CEĻU DROŠĪBAS AUDITA ATZINUMS NR. 06-AD/12-23

TEHNISKAJAM PROJEKTAM

Auditam iesniegts Jēkabpils pilsētas pašvaldības pasūtītā un projektēšanas konsultatīvās firmas A/S „Ceļuprojekts” izstrādātā objekta „Esošā tilta pār Daugavu renovācija (no Kurzemes ielas līdz Vienības ielai), Jēkabpilī” tehniskais projekts (tiltu daļa) (turpmāk atzinumā-projekts).

Foto 5

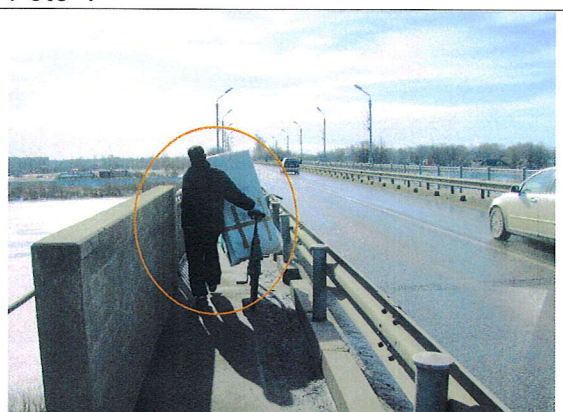
3. Projekts nemin faktu, ka pie/zem tilta ir vairāku pilsētas komunikāciju (cauruļvadu) pārejas starp pilsētas Jēkabpils un Krustpils daļu (Foto 5). Jautājums par komunikāciju pārvadu veidiem un to pieļaujamību ir atklāts.

- B. Identificēt visus zem tilta esošos komunikāciju pārvadu tipus, tos uzrādot rasējumos. Salīdzināt identificētos tipus ar standartos un citā tehniskā dokumentācijā dotām pieļaujamībām tos izvietot piekārtā veidā zem autoceļa tilta.

Foto 6

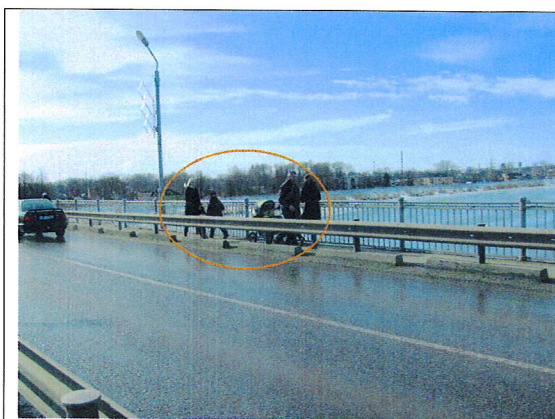
4. Tilta ietvju gabarīti irniecīgi: problēmas ir gan izmainīties pretim ejošiem cilvēkiem, gan gadījumos, kad cilvēks ir ar nesamazināma platuma kravu (Foto 6). Problēma aktualizējas arī gadījumos, kad pretim dodas divas ģimenes ar bērnu ratiņiem (Foto 7). Audita grupa iztaujāja cilvēkus ar bērnu ratiņiem, un viņi problēmu apstiprināja. Savu rīcību šādos gadījumos viņi aprakstīja: „Stāvam starp diviem stabiņiem [transporta barjeras vertikālajiem statņiem] un gaidām”. Netiek minēts gājēju kustībai negatīvais aspekts, ko piedzīvoja arī audita grupa objekta apmeklējuma laikā: mitros apstākļos (Foto 8) mašīnu saceltie miglas putekļi ir vērā ņemams netīrības faktors, kas padara tilta pāriešanu par gājējiem nepievilcīgu procesu. Acīmredzot ūdens novade no brauktuves tādā līmenī, lai mašīnu riteņu paceltais mitrums ar grunts daļām neveidotu miglas mākonī, nevar tikt nodrošināta.

Foto 9

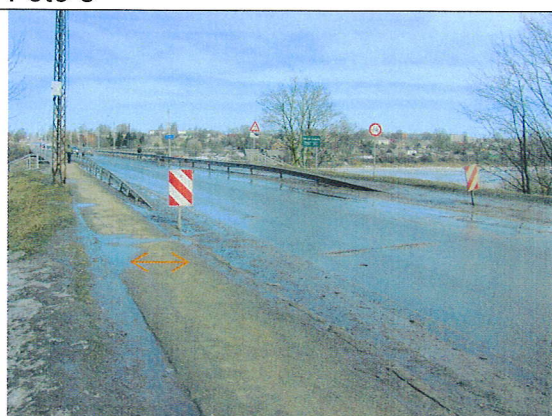
5. Audita grupa pievērsa uzmanību tilta ietves tīrīšanas metodei un iztaujāja tilta sētnieku. Pavasarī, kad pēc ziemas kaisīšanas uz ietves ir arī smiltis, slapjie dubļi ar slotu tiek ieslaucīti brauktuves malā esošajās ūdens novadcaurulēs (Foto 9). Ja dubļi sakalst vai caurulēs - dažviet trūkstošo restīšu dēļ – iekļūst kādi lielāki gruži, caurules aizsērē un tiek traucēta ūdens novade no brauktuves.

- C. Izvēlēties un jau projektā noteikt tilta ietvju kopšanas veidu, kas izslēgtu ūdens novades cauruļu piesārņošanu un noslēgšanu ar dubļiem. Sekmīga risinājuma gadījumā plānot ūdens no notekcaurulēm savākšanu horizontālā plaknē un novadīšanu pa kolektora vertikālām notekcaurulēm gar balstiem līdz upes līmenim.
